Uavhengig kvalitetssikring Golvsengane og Gjerdane

Kvalitetssikringsrapport iht. NVEs kvikkleireveileder

Dokumentnr.: 22181-RIG01
 Dato: 10.05.2023
 Versjon: 1

Multiconsult er engasjert for vurdering av områdestabiliteten for Høgebakkane og Gjerdane barnehage og en påfølgende vurdering av sonegrenser, faregrad og konsekvens for eksisterende kvikkleiresone 2496 «Golvsengane 1».

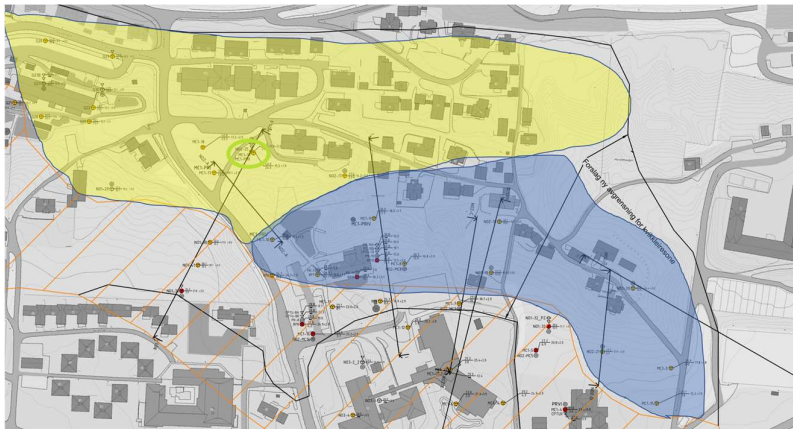
L	K	Det er i datarapporten, tekst delen skrevet en del om en ekstra boring i Golvsengane. Denne bare kompliserer og forvirrer i denne datarapporten. Kunne med fordel vært rapportert separat for bedre lesbarhet. Finner den ikke igjen på situasjonsplanene. Vi så ingen hensikt i å lage en separat rapport kun for dette borpunktet. Det er med på situasjonsplan -003 og -005 og

borplan -001 som borpunkt BPG1. Det ble utført en boring her i forbindelse med en akuttbefaring når vår borerigg var i området. Dette er beskrevet i datarapporten. Ok.
		L	K	For enkeltboringer, er det presentert totalsondering, og CPTu, mens labdata er ikke presentert, ut over symbol. Det er normalt å presentere også vanninnhold, Cu og densitet også på denne tegningen. Det gir en stor styrke når man tolker lag. Bør vurderes implementert MC bruker ikke tid på å implementere dette. Ok.
		L	K	Piezometer i vedlegget kunne med fordel vært plottet sammen, der det er flere i samme posisjon MC bruker ikke tid på å implementere dette Ok.
	Kvalitet på grunnundersøkselser	Å L	K	Vurdering av CPTU er vurdert i kap. 5.3 i datarapport, 10228011-RIG-RAP-001. Vurderes til «Anvendelsesklasse 1». Ser ut til at SVV sitt regneark er benyttet til tolkning i vedlegg A Ønsker derfor å få oppgitt St og Ip. Viser til kapittel 3.5.4. Tilbakemelding fra lab er at Ip for denne leira vurderes som usikker. Det er derfor ikke lagt vekt på Ip, St>15 er benyttet og beskrevet i vedlegg A. Sjekket og stemmer. Ok. Det er utført 7 portetrykksmålinger som er omtalt i kap 3.1. Det hadde vært en fordel med samplott av poretrykkene som er i samme posisjon. MC bruker ikke tid på å implementere dette Ok.

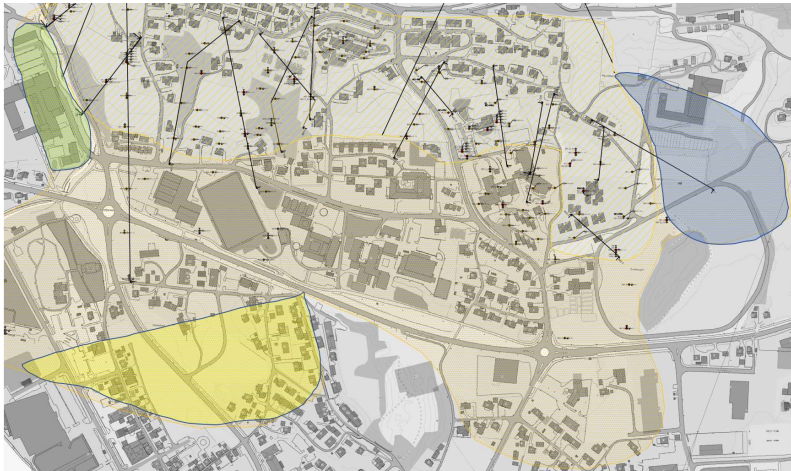
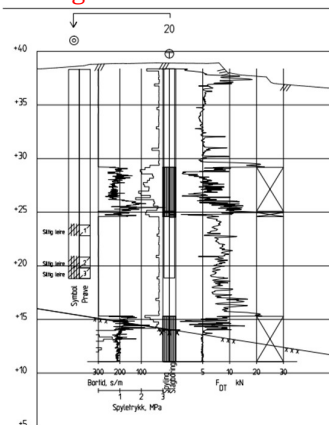
avgrensing av faresoner	Utløpsområder			Løsneområde og utløpsområde er tidligere utredet av Norconsult og uavhengig kvalitetssikret av NGI. Det er av Multiconsult gjennomført supplerende grunnundersøkelser helt mot øst og helt mot vest i sonen. Det er naturlig at sonen justeres der hvor det er kommet ny informasjon, men det er behov for dokumentasjon av endrede sonegrenser. Det observeres at det er foreslått store endringer i utstrekningen av sonene, uten at vi greier å se argumentasjon for dette. Det er forsøkt å oppsummere dette med tilhørende figurer i kapittel 4.6.1-4.6.3 i revidert rapport -003. Ny utdypende vurdering gir bedre grunnlag for å forstå utvidelser. Løsneområdet Det er nye boringer, som medfører utvidelse mot nord øst. Det observeres en generell utvidelse av hele sonen mot nord. ERA Geo er enige i utvidelse i blått basert på ny informasjon om kvikkleire som er påvist i topplag ved Gjerdane barnehage som kan finnes igjen mot øst. Det savnes argumentasjon på hvorfor det gule området nå er med i løsneområdet.

antatt ikke kvikk/sprø, og ser ingen grunn til å utvide sonen her. Det er konservativt å gjøre dette.   Det er mot sør flyttet utløpsområdet mot nord. Dette er ikke kommentert/argumentert for i rapportene. Det er fortalt på telefon at dette er avgrensning pga topografi. Dette må dokumenteres.
--	--	--	--	---

Grunnlag for reduksjon av løsneområdet mot sør er topografiske forhold. Her er $H < 5$ m. Dette ses godt på profilene.

Ok, enig. Slakere enn 1:20 er det også i dette området.

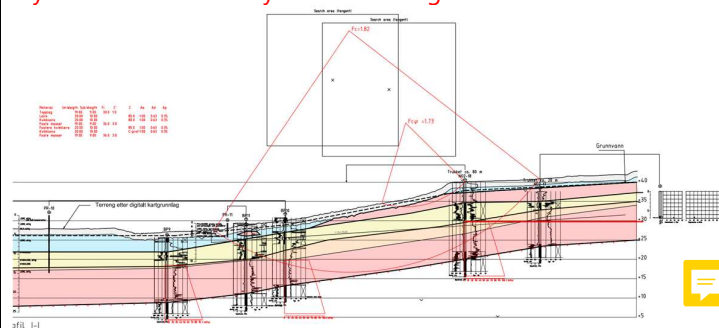
Utløpsområdet Det er lagt inn flere endringer også i utløpsområdet, uten at det er argumentert i rapportene. For det grønne området i figuren under, så observeres det at elven som ligger mellom kvikkleiresonen har gravd seg ned på berg, og skoleområdet ligger på en haug. Vil kvikkleiren renne oppover på skoleplassen, eller ned elven? Ønsker argumentasjon. Ikke så stor høydeforskjell opp til platået, men stor høyde på skråningen. Kan ikke si med sikkerhet at det vil følge elven. Ok. For det gule området er dette utvidet uten å være kommentert. 1,5xL lagt til grunn og kommentert. L for profil NO1-4 er 295 m, som gir et utløpsområde på ca. 450 m. Usikker på Norconsult sin vurdering for å stoppe utløpsområdet lengre oppe. Enig. Blått område kan argumenteres ut fra utvidelse av sonen. Er ikke kommentert. Fra siste avsnitt i kapittel 4.6 i RIG-RAP-003: Når lengden på løsneområdet er bestemt kan lengden på utløpet for et områdeskred bestemmes. Metode for vurdering av utløpsområde er beskrevet i NVE veileder 1/2019. I henhold til vurderinger i foreliggende rapport vurderes det at mektigheten over kritisk skjærflate er over 40 % i de fleste profilene, og retrogressivt skred vurderes som aktuell skredmekanisme. Dette gir lengde på utløpsområde lik $L_u=1,5L$. Dette gjelder for hele området unntatt helt mot vest ved presteelva hvor rotasjonsskred vurderes som aktuell skredmekanisme. Dette gir lengde på utløpsområde lik $L_u=0,5L$.

Forslag for ny grense for faresone «Golvsengane 1» med tilhørende utløpsområde er vist på situasjonsplan tegning nr. 10228011-RIG-TEG-005. Ok.  Sammenstilling av rapporter hadde forenklet denne delen av rapportene betydelig. Det er i rapportene vist forslag til ny sone på eksisterende kvikkleiresone. Dette er ikke vist for utløpssonen. Anbefales å lage et felles plankart med ny og gammel sone og løснеområde. Dette er nå vist på situasjonsplan tegning nr. 10228011-RIG-TEG-005. Bra. Mye mer oversiktlig.
--	--	--	--	--

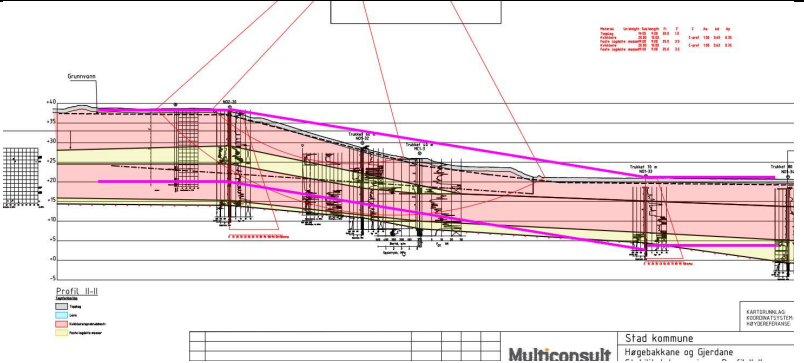
7 Klassifisering av faresone	Klassifisering av ny sone eller reklassifisering av eksisterende iht NVE Eksternrapport 9/2020	L	K	Det er poengtert at tidligere klassifisering er gjort med noen konservative antagelser. Kunne vært presisert hva som er konservativt og nye funn. Utgjør ingen forskjell i vurdert klassifisering av sonen. Undertrykk ved topp skråning og overtrykk ved bunn skråning. Overtrykk 10-30 vurderes som en konservativ antagelse. Ok.
8 Kritiske snitt og materialparametere	Opptegning av kritiske snitt	L		Det er i hovedsak benyttet kritiske snitt fra Norconsult sin vurdering for vurdering av sonen. Det er beregnet sikkerhet i fire nye snitt. To ved Høgebakkane og to ved Gjerdane barnehage. Snitt supplerende til tidligere beregnede snitt er vurdert tilstrekkelig.
	Lagdeling og beliggenhet av sprøbruddsmateriale	Å L	⌘ K	Lagdeling i to snitt ved Høgebakkane vurdert ok. BP4 i snitt XI-XI definert som kvikkleire på RIG-TEG-005. Ikke definert kvikkleire for BP4 i datarapport. Tolkning brukt for beregning ser ut til å være riktig for snitt XI-XI. Riktig. Endres på situasjonsplan Rettet. Ok. For snitt I-I og II-II er det benyttet boringer gjort av Norconsult i 2014. Norconsult har ikke definert sprøbruddsmateriale i NO2-17, NO2-19, NO2-21 i rapport 5143552-RIG03-Rev.A. NO2-18 er antatt ikke kvikk (Tegning T302). Her ønskes en begrunnelse for vurderingen. Viser til kapittel 3.3 i vedlegg A. Her er spesifikt NO1-19 brukt som eksempel. Punktet det refereres til som er benyttet som eksempel er NO2-19. Denne boringen ser ut til å ha vanninnhold godt under flytegrensen ift. Forsøk på NO2-20, og NO2-19 viser lite indikasjon på sprøbruddsmateriale. Mener denne og NO2-21 og er

meget konservativt retolket. Som en helhetlig vurdering så viser beregningssnitt I-I i området god sikkerhet, og utvidelse av sonen på bakgrunn av retolking vil ikke gi store konsekvenser for de som inkluderes i ny utvidelse. Snitt NO2-C og NO2-D viser lavere sikkerhet, og utvidelsen her vil få større konsekvenser for de som rammes i dette området. På bakgrunn av usikkerhet i boring NO2-20 kan det eniges om utvidelsen her. Boring NO2-20: 
	Laster	Å L	S	Det er ikke tatt med laster fra bebyggelse i noen av stabilitetsberegningene. Opplyser i 10228011-RIG-RAP-001-Vedlegg A kap 2.3 at det er vurdert at hus som inngår er kompensert med kjeller. Er dette kontrollert på befaring? Hvordan er det med last fra veier? Bygg ved kant vurderes som småhusbebyggelse med tilnærmet kompensert fundamentering. Dette er beskrevet i kapittel 2.3 i vedlegg A. I stabilitetsberegninger blir en eventuell last fra bygg betraktet som en last langs hele skråningstoppen. For lette småhus vurderes dette som veldig konservativt. Hadde det vært
